# DER ANDERE PARK

## 2. Bürgerforum "Heidelberg IBA\_Grünes Band des Wissens"

11. Juli 2017

Abbildungen 9 und 10: Arbeit Ecosistema Urbano Arquitectos, Pläne 1 und 2

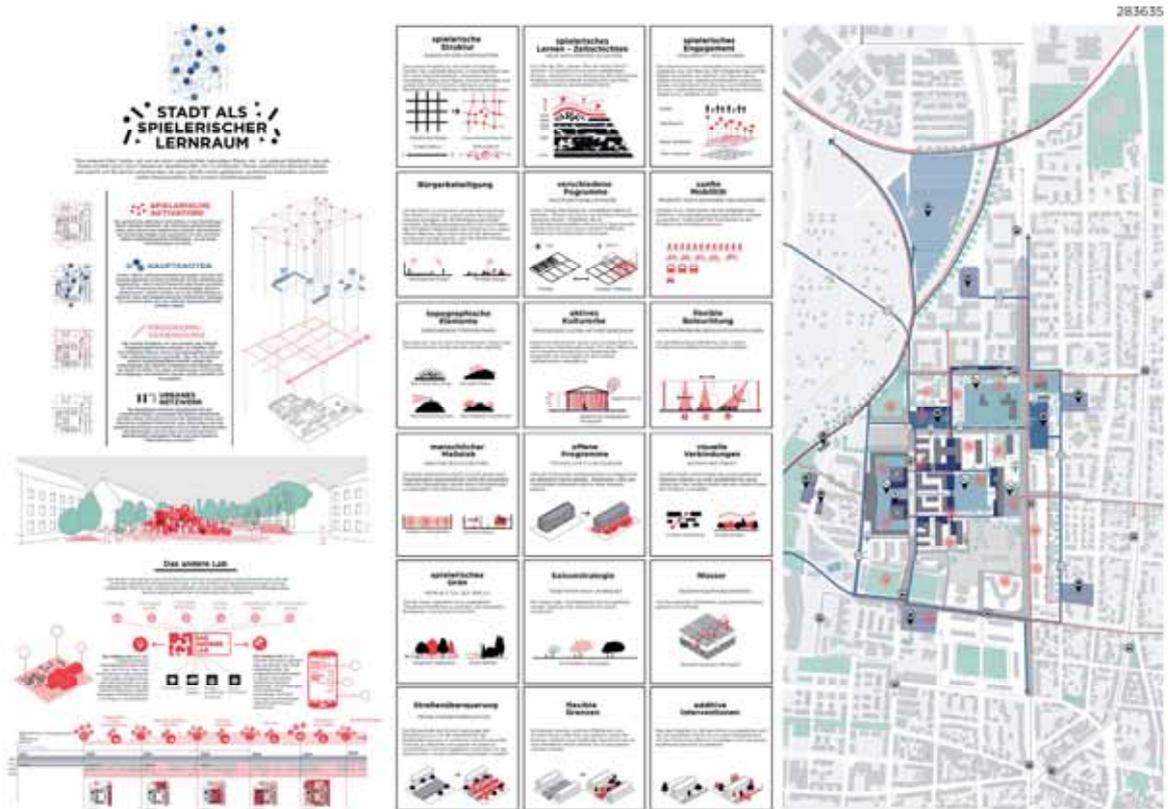
- Steuerung durch das Lab
- Hohe Flexibilität: Veränderung ist möglich
- Partizipation ist permanent möglich
- Aktivatoren und deren Verteilung
- Hohe Dialogfreundlichkeit des Entwurfs

- Wer bezahlt die Flexibilität / Veränderung
- Ist der flexible Ansatz im Zeitplan umsetzbar?
- Start der Partizipation: repräsentativ?

- Saison-Strategie
- Konzept / Ansatz der offenen Grenzen ('Grenzoffenheit')

- Zu flexibler Umgang mit umliegenden Bebauungskonzepten/-plänen
- Gestaltungselemente zu sehr vorgegeben
- Zu kleinteilige 'Spiel'-Elemente

- Plätze lassen sehr viel zu
- Aufgelockerte Struktur

- Flexibilität als Last (nur Beleuchtung betreffend)
- Flexible Beleuchtung ist zu sehr Rummelplatz

- Lebendiges 'biologisches Verbindungsrastrer'
- Gut gelöste Verkehrsführung
- Bäume an Römerstraße als verbindendes Element

- Querung Rheinstraße
- Mauer (neuere Elemente) an Römerstraße werden teilweise erhalten
- Römerstraße: Keine lineare Baumreihe, eher lockere Struktur vorsehen
- Große und breite Querungen über Römerstraße schaffen
- Heutige Kapazität der Römerstraße sollte nicht verändert werden
- Parkierung an Rheinstraße nicht einladend
- Verkehrsberuhigung in der Rheinstraße vorsehen

Abbildungen 13 und 14: Arbeit Westpol Landschaftsarchitektur, Pläne 1 und 2

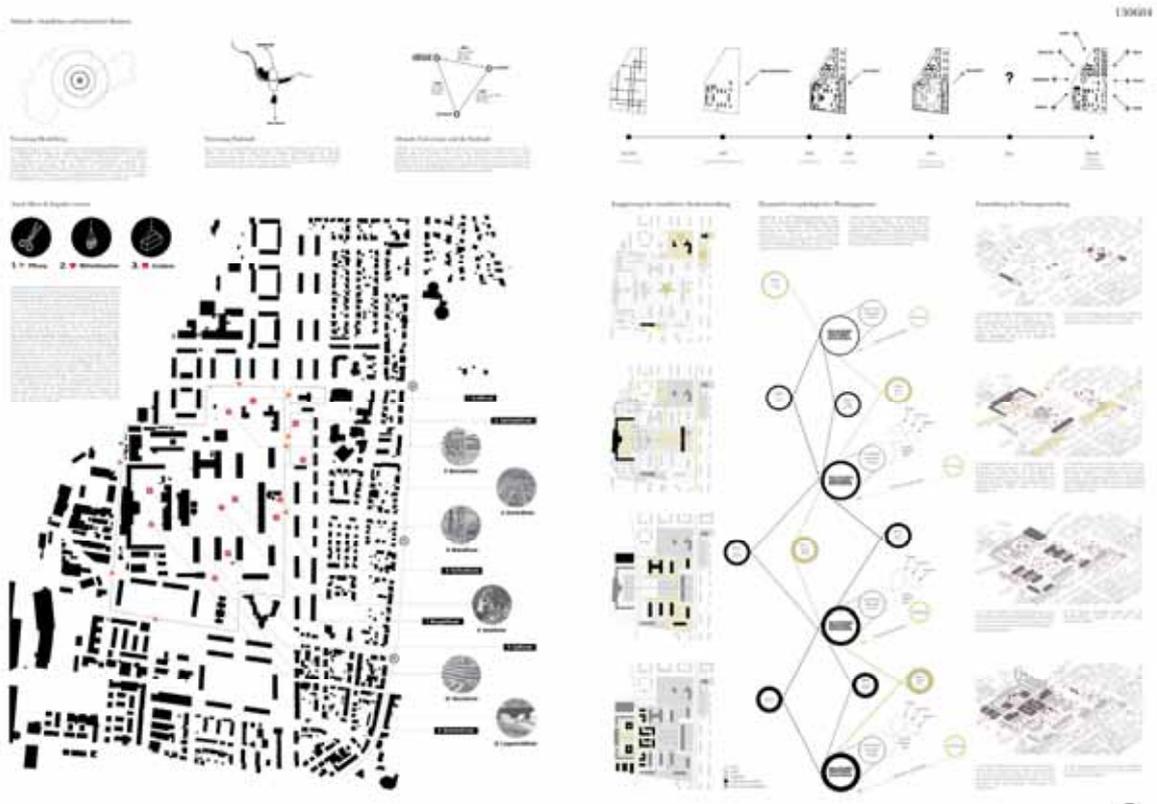
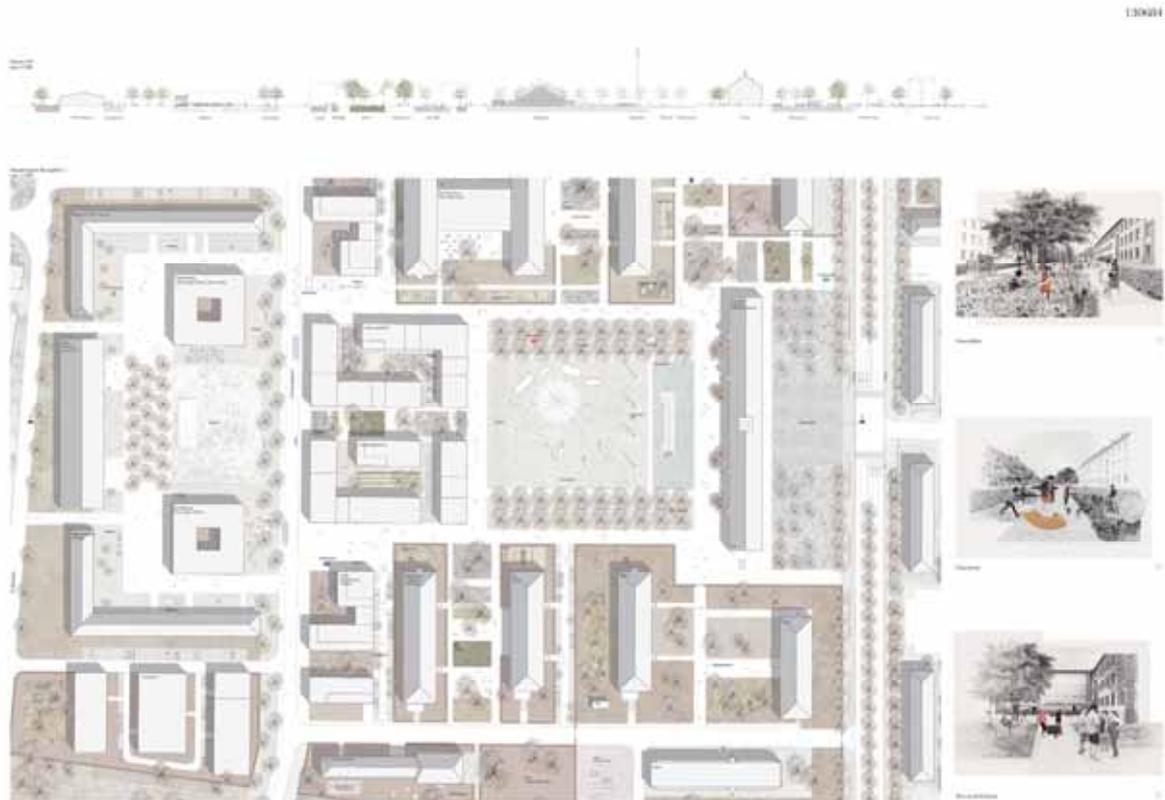
- Entwurf: Macht erstmal ´alles´ richtig
- Lesart, als ob sich etwas entwickelt, was sich seinen Platz sucht (Bsp.: ´Favela´, Aspekt Anpassungsfähigkeit)

- Verbinden der Parkflächen
- Sehr gerade Kanten erzeugen Trennwirkung
- Wie wird mit dem Thema ´Regenwasser´ umgegangen?
- Wie könnte ein Café verwirklicht werden, z.B. Standort Eddy-Haus
- Sind genug Spielplätze bedacht?
- Baumdenkmal ´alte Eiche´ im Entwurf hervorheben
- Wie lassen sich wissenschaftliche Aspekte mit der Ursprungsnutzung verbinden?; vielleicht auch unter Einbeziehung der Nachbarn

- Entwurf belässt den vorhandenen ´Spirit´, zeigt was das Quartier ausmacht
- Spielerische Ausarbeitung mit konkreten Vorschlägen
- Gute Balance
- Lässt Zeit auszuprobieren, um festzustellen, was wo passt; darf sich über Zeit auch anpassen

- Für was steht der Torhausplatz?; noch zu wenige Ideen
- Torhausplatz sollte ein Hingucker sein, dies muss aussagekräftig umgesetzt werden
- Wie viele Gebäude vom Checkpoint sollen erhalten werden?
- Wie viel Versiegelung braucht welche Aktivität?; Ziel sollte sein, so wenig wie möglich zu versiegeln
- Wie könnte am Paradeplatz noch Wasser eingebunden werden?
- Kann dieser Entwurf mit der gedachten Variabilität wirklich realisiert werden?

- Schön, dass vorhandenes erhalten bleibt
- Lässt Raum für Entwicklung

- Wie ist das Konzept zur Eingliederung in die Nachbarschaft?
- Durchbruch / Verbindung Paradeplatz zum Reitplatz?
- Sichtachsen von Grün zu Grün
- Wie könnte es etwas organischer werden?
- Wie könnte Verbindung zu den Kleingärten aussehen?
- Wie ist das Konzept über die Römerstraße hinweg?
- Römerstraße muss dennoch leistungsfähig sein
- Wie können verstärkt auch autofreie Wege geschaffen werden?
- Wie können Verbindungen geschaffen werden, die auch gefahrlos für Kinder und ältere Menschen sind?
- Wie kann Römerstraße nicht zum 'Tunnel' werden?

Abbildungen 17 und 18: Arbeit Latz + Partner, Pläne 1 und 2

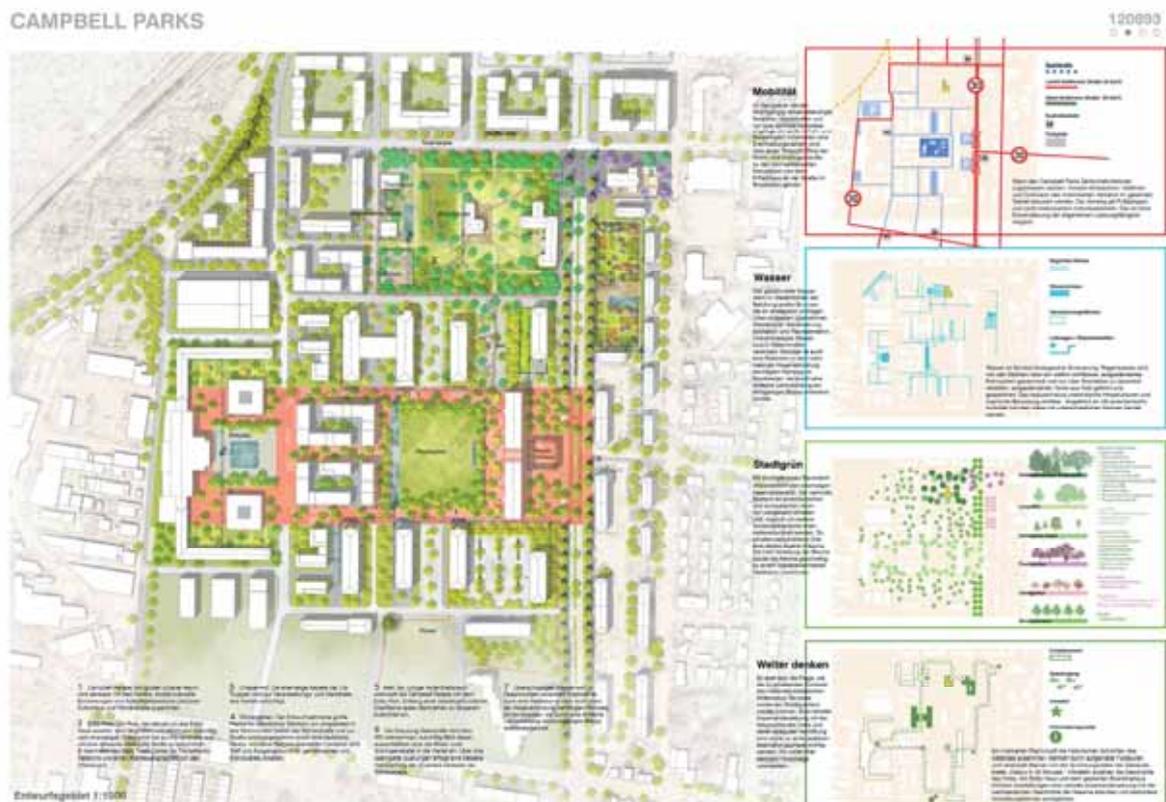
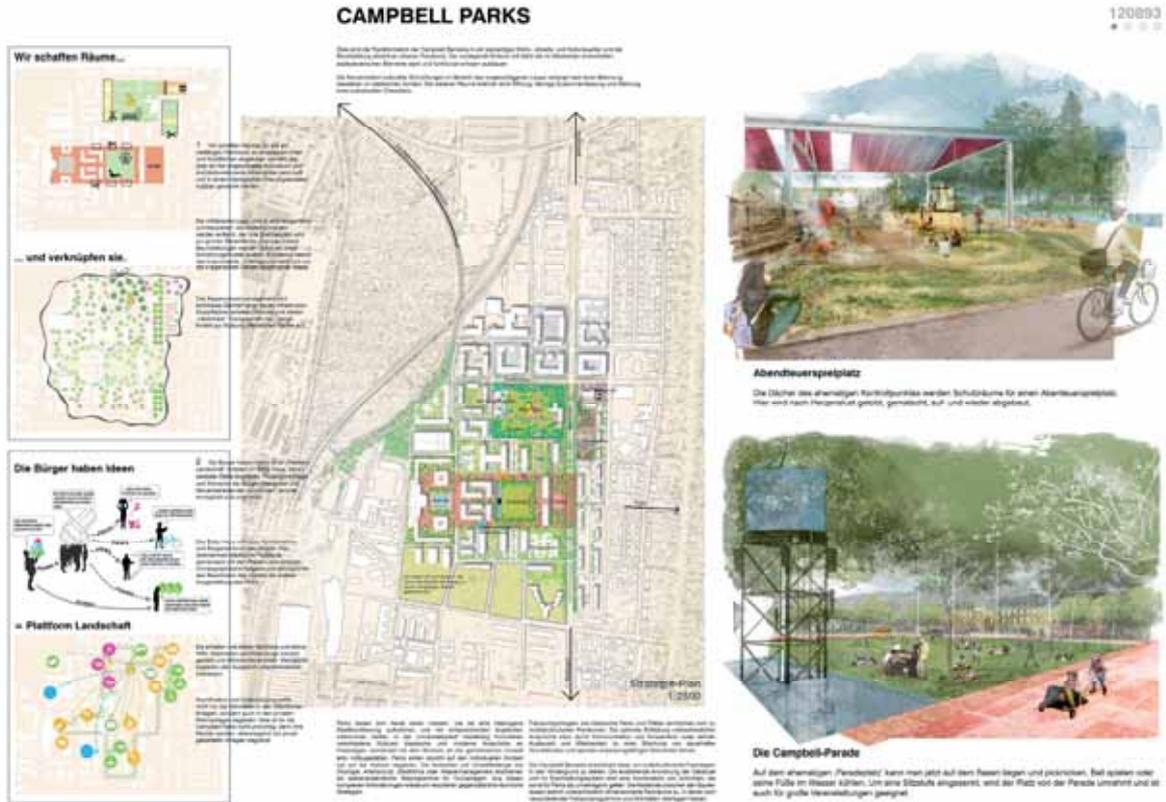
- Thema 'Nachhaltigkeit' wird am besten von allen Arbeiten berücksichtigt (z.B. Umgang mit Regenwasser)
- Verkehrskonzept wird aufgrund vorgeschlagener Tempo 30-Zonen und verkehrsberuhigten Bereichen im gesamten Quartier insgesamt unterstützt

- Angebote für ältere Menschen fehlen generell in allen Arbeiten; starker Fokus auf Kindern und Familien

- Integration des Themas Wasser wird positiv gesehen
- Nachhaltiger Umgang mit Ressource Wasser wird unterstützt
- Rasenfläche auf dem Paradeplatz ist ein gutes Element zur Schaffung von Aufenthaltsqualität

- Wie sieht die Ausgestaltung der Wasserflächen aus?
- Prüfung der Wasserkapazität: Ist die Regenmenge als Wasserquelle ausreichend, oder muss Frischwasser hinzugegeben werden?
- Aspekt stehendes Wasser ist zu klären (Mückenproblem)
- Zugänglichkeit des Regenwassers für Kleinkinder wird kritisch gesehen
- Wasserfläche Reitplatz konkretisieren; vor allem im Zusammenwirken mit Veranstaltungen z.B. durch den Karlsruhbahnhof
- Klären Aspekts Hygiene bezüglich Wasserfläche Reitplatz, auch unter Berücksichtigung der Kostenfrage
- Umgang mit Rasenflächen bei Veranstaltungen klären
- 'Neues Torhaus' ist als Entree fragwürdig, es verdeckt die dahinterliegenden historischen Gebäude

- Berücksichtigung der Belange von Anrainern in Form der vorgesehenen Obstgärten ist gut

- Römergärten von viel befahrener Römerstraße abrücken (Aspekt Lärmschutz)

- Durchlässigkeit des Entwurfs wird insgesamt sehr positiv gesehen, es gibt 'verbindende Bänder' zwischen den Platz- und Parkflächen
- Insbesondere Übergang 'Mall' zwischen Eddy-Park und Paradeplatz wird in seiner Ausgestaltung begrüßt
- Verbindung der beiden Teile über Römerstraße sehr gut gelöst
- Gestaltungsansatz Römerstraße allgemein positiv, ebenso wird die vorgeschlagene Temporeduzierung auf 30 km/h für die Römerstraße begrüßt

- Wie sieht Konkretisierung der Querungen Römerstraße aus
- Nur an Übergängen andere Beläge als besonderes Gestaltungselement vorsehen
- Durchlässigkeit Römerstraße gewährleisten
- Verkehr für Veranstaltungen am Karlstorbahnhofs regeln
- Zebrastreifen in der Rheinstraße zwischen den Wohnprojekten
- Über Bebauungsplanfläche 'MTV-West' Grünvernetzung ermöglichen

Abbildungen 21 und 22: Arbeit bbz landschaftsarchitekten, Pläne 1 und 2

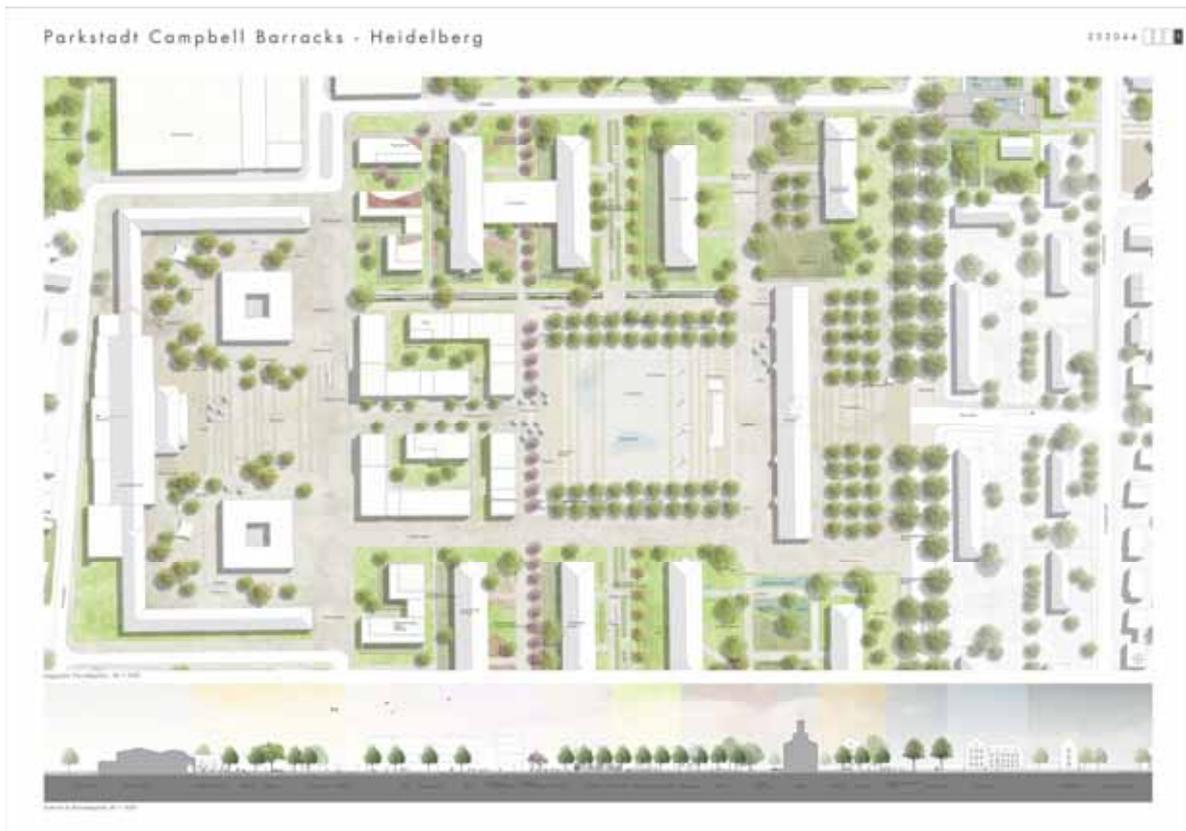
- Idee der Loops wird grundsätzlich positiv bewertet, vor allem die damit angestrebte (Verzahnung mit angrenzenden Bereichen)
- Einbeziehen der Umgebung ist die besondere Stärke des Entwurfs
- Strenge, geometrische Baumstellung in Teilbereichen bietet einen schönen Kontrast zu den Bereichen mit einer lockeren, offenen Baumstellung
- Grundsätzlicher Gestaltungsvorschlag der Römerstraße als Allee wird begrüßt
- Allee muss aber nicht aus ´gleichen´ Bäumen bestehen und ´uniform´ sein (Baumerhalt stärker in den Vordergrund stellen)

- Ansatz, aus der konzeptionellen Überlagerung der Loops Räume inhaltlich zu definieren und zu gestalten, lässt Fragen offen (Umsetzungen erscheint fraglich)
- Bisherige ´Übersetzung´ in den bearbeiteten / gestalteten Bereichen lässt dies noch nicht erkennen, je konventioneller die Raumgestaltung (z.B. am Paradeplatz), desto weniger lässt sich der Ansatz ablesen
- Historischer Loop wird vermisst, u.a. Einbindung Themen rund um die Kommandantur (bietet viele besondere Themen / Ansätze)
- Anregung einen Senioren-Loop anzubieten (spezifische Angebote für diese Altersgruppe lassen sich im Entwurf bisher zu wenig ablesen)
- Alter Baumbestand (Erhalt als Zielsetzung) sollte in das Entwurfskonzept deutlich mehr eingebunden werden
- Umgang mit Baumbestand am Paradeplatz und entlang der Römerstraße wird sehr kritisch bewertet (Konzept schlägt Neupflanzung vor)

- Starke Durchgrünung des Parks gefällt sehr gut, Vielzahl der Bäume wirkt sich auch klimatisch positiv auf das Umfeld aus
- Vorgeschlagener Übergang des Parks im Südosten über den Check-Point hinaus gefällt (Hineinziehen von Parkmotiven in die angrenzende Wohnbebauung)
- Offenheit des Parks nach Süden und Osten ist gut gelöst
- Parkfläche schafft den Sprung über die Römerstraße und bindet die Flächen südlich der Chapel gut ein
- Idee gefällt, einzelne Achsen mit besonderen Bäumen zu betonen (z.B. farbiger Blühaspekt)
- Obstbäume im Park sind eine tolle Idee
- Integration von Urban Gardening-Angeboten in den Park gefällt (bindet die Bürger bei Gestaltung und Pflege mit ein)

- Nutzungen im Park sind zu stark vorgegeben, mehr Offenheit für Entwicklung mit Bürgern wird gewünscht
- Mehr Raum im Park vorsehen, der 'frei' von Nutzungszuordnungen ist, bzw. nicht durch Nutzungen belegt und vordefiniert ist
- Größere Fläche im Park freihalten für selbstgestaltete Nutzung, u.a. für Freizeitsportnutzungen
- Park soll auch ruhige, stille Orte vorsehen, an denen man sich aufhalten bzw. hinsetzen kann
- Nachweis noch führen, welche Nutzungsangebote für Ältere vorgesehen sind

- Offene Baumstruktur am Reitplatz wie im Park gefällt
- Platzfolge Torhausplatz - Paradeplatz - Reitplatz ist gut gelöst
- Wasserfeld auf Paradeplatz ist schöne Idee, könnte aber noch stärker ausgeprägt sein (z.B. zusätzlich. Brunnen)

- Zum vorgeschlagenen Wasserfeld mit Sprudlern zusätzlich Wasser als temporäre Wasserfläche vorsehen
- (Wasserfläche. Die nach Bedarf ablaufen kann)
- Nachweis für größere Veranstaltungen auf Paradeplatz z.B. für Kino, Konzerte, Theater noch führen (u.a. größere Tribüne, Erhalt der bestehenden ist zu wenig, Infrastruktur, Lager-/Abstellflächen, Sanitäreinrichtungen)
- Oberfläche Paradeplatz sollte 'leise' sein
- Paradeplatz hat zu wenig Struktur und Gestaltung für seine Größe, er ist zu leer

- Entwurf fasst Gesamttraum des Wettbewerbs gut und schafft eine Verzahnung nach Osten mit der Südstadt
- Anbindung nach Westen / Bosseldorn gelingt über vorgeschlagene Einbeziehung vorhandener Sportangebote
- Aufwertung des Bosseldorns wird positiv gesehen, ist keine Rückseite mehr
- Waldloop als Vernetzungselement entlang der Bahntrasse und im Südwesten gefällt gut sowie das vorgeschlagene Thema 'Vögel'
- Vorgeschlagene Idee für einen Waldloop ist mit seiner Verortung genau richtig platziert, passt dort prima hin

- Trotz Loop-Ansatz liefert die Arbeit keinen Lösungsvorschlag, die Rheinstraße in Richtung Westen für den Fuß- und Radverkehr an die Kleingärten anbinden, Überwinden des 'Kirchheimer Lochs' (ggf. Loch auffüllen)
- Anbindung und vorgeschlagene Gestaltung zwischen Paradeplatz und Park sollte großzügig geführt werden; (Vorgehen ist lediglich ein öffentlicher Bereich mit einer Breite von 15 m)
- Sicherung kann nur gelingen, wenn die vorgeschlagene Gestaltung Teil der Kaufverträge wird
